NASLOV: Predlog Odloka o spremembah in dopolnitvah Odloka o
prostorskih ureditvenih pogojih za območja urejanja v mestnem
središču (za del območja urejanja CS 7/18 Zarnikova ulica)

PREDLOGA ODLOKA O SPREMEMBAH IN DOPOLNITVAH ODLOKA O PROSTORSKIH UREDITVENIH POGOJIH ZA OBMOČJA UREJANJA V MESTNEM SREDIŠČU (ZA DEL OBMOČJA UREJANJA CS 7/18 ZARNIKOVA ULICA)

Spremembe in dopolnitve prostorsko ureditvenih pogojev za območja urejanja v mestnem središču (za del območja urejanja CS 7/18 Zarnikova ulica)

Normativna
določila

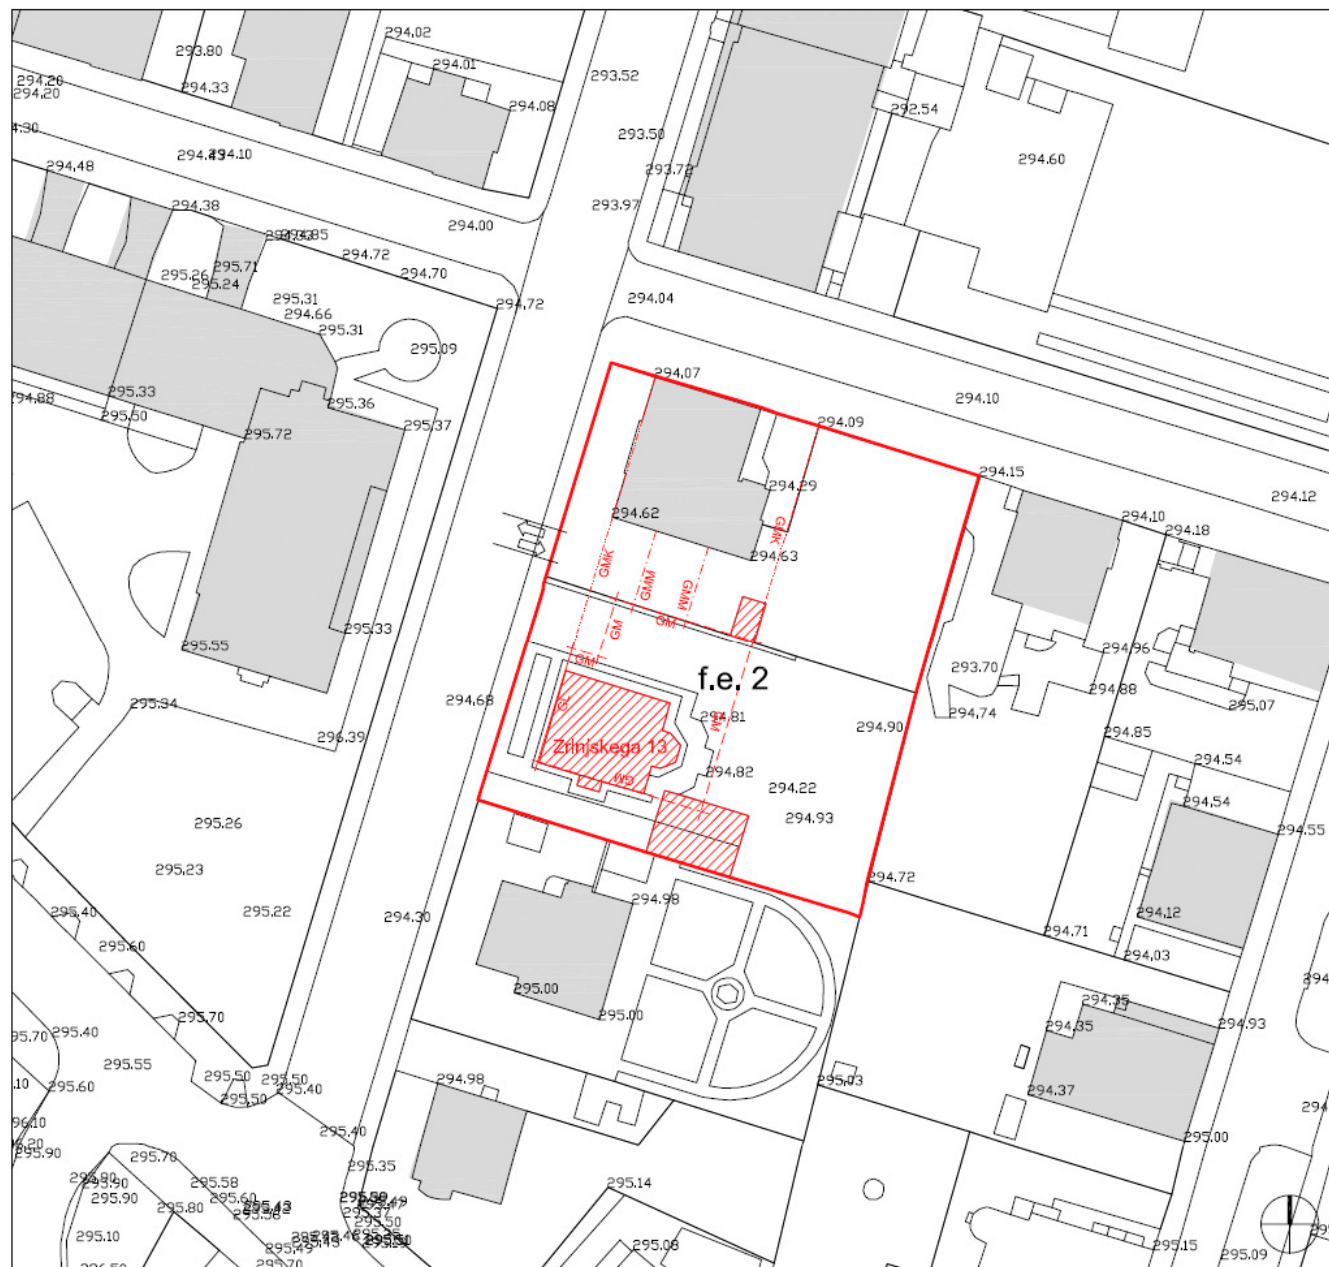
1. Mejim na območje, kjer se spreminja PUP. Vsekakor podpiram prihod nunciature v ta prostor, vendar menim, da so predvideni posegi prekomerni.
To območje je kot kulturno dediščino potrebno ohraniti v čim večji meri, saj gre za pozidavo območja pretežno z vilami z vrtovi v značilnem zazidalnem sistemu vilskih četrti na prelomu iz 19. v 20. stoletje, in tako ohranjenih območij v Ljubljani ni več. Pri tem je treba slediti odloku o razglasitvi nekdanjega Š. P. in K. na kulturni in zgodovinski spomenik in naravno znamenitost (Uradni list RS, št. 18/90) in dejstvu, da vili Zrinjskega 13 in Ul. stare pravde 6 stojita v območju, ki je vpisano v register nepremične kulturne dediščine pod št. 19836 Lj. - Vilska četrť Poljane in da je ta del ovrednoten kot urbanistični spomenik (v Registru pod št. 8791).
Namesto objekta Zrinjskega 13, za katerega laično menim, da je statično primeren in da ne gre za dotrajan objekt, se predvideva višji in širši objekt.

2. Predvsem se mi zdi problematično, da je na notranji strani kareja dopustna drugačna oblika strehe. Če bo ta streha imela bistveno večji naklon, se bo ob večjih gabaritih še dodatno porušil videz tega kareja. Z notranje strani - s strani nasprotno stoječih objektov - bi v tem primeru streha delovala kot del stene in videz še višje višine in to na način videza celotnega kareja. Morali bi ohraniti gabarite obstoječega objekta, podrejeno pa vsaj nespremenjen naklon strehe na notranji strani kareja.

3. Ob navedbi, da se objekt lahko ogradi dodajam, da je že ograjen, in da bi v primeru nove ograditve morala biti določena največja višina ograditve, ki ne bi smela presežati višino obstoječe ograje, ne na notranji in ne na zunanji strani (sprememba višine ograje na notranji strani kareja je verjetno še bolj moteča).

4. Glede mostovža je potrebno upoštevati mnenje Zavoda (žal mnenje Zavoda izhaja iz predpostavke, da bo objekt v vsakem primeru porušen, s tem namenom tudi navedba o statični presoji in ob navedbi prepovedi za območje urbanističnega spomenika izpuščena druga točka odloka, da ni dovoljeno rušiti, pozidavati ...). Hkrati bi bilo treba

ohraniti vsa drevesa, zlasti smreke na robu območja in lipo. Ob teh posegih je potrebna velika mera obzirnosti do sosednjih objektov, saj jih lahko predvideno rušenje in gradnja poškoduje.

Že dopolnjeni osnutek sprememb in dopolnitev PUP upošteva zasnovo vilske četrti. Regulacijske omejitve sledijo izraženim značilnostim v četrti (gradbena linija obstoječih objektov, objekti ob prometnici - vrtovi v notranjosti četrti, volumni obstoječih objektov). Smernice ZVKDS oz. Ministrstva za kulturo so vgrajene v prostorske in tehnične rešitve oz. omejitve, določene s tem aktom. Na arhitekturno zasnovo bodoče novogradnje bo spomeniška služba v fazi projektiranja za gradbeno dovoljenje podala svoje zahteve v projektnih pogojih ter ustreznost potrdila s soglasjem k PGD projektu. Preverjanje statične varnosti obstoječega objekta ne more biti priloga prostorskemu aktu, tak elaborat bo potrebno narediti kot del projektne dokumentacije za pridobitev gradbenega dovoljenja. V primeru, da statična presoja ne bo dokazala neprimernosti objekta za bivanje, se objekt ne bo odstranil, dopustno pa ga je prizidati do gradbenih mej, predpisanih v grafičnem delu odloka.

Določila glede oblikovanja strehe so v predlogu natančneje določena, tako da preprečujejo eventuelno pretirano "povišanje" glede na sosednje objekte. Zahtevano je striktno spoštovanje venca in napušča na cestni strani objekta.

Ograji se določi največja višina in oblikovanje.

Mnenje ZVKDS glede mostovža je upoštevano že v osnutku sprememb in dopolnitev PUP –mostovž je dopustno izvesti le v prvem nadstropju, glede oblikovanja mostovža pa odlok določa, da: »Mostovž mora biti izveden iz transparentnih materialov, vizualno kar se da nevidljivo.«. Obvezne ohranitve posameznih dreves, če niso evidentirana kot naravna vrednota, ni moč zahtevati z urbanističnimi inštrumenti. Iz smernic Zavoda RS za varstvo narave izhaja, da na obravnavanem območju ni naravnih vrednot, zavarovanih območij ali območij, pomembnih za biotsko raznovrstnost.
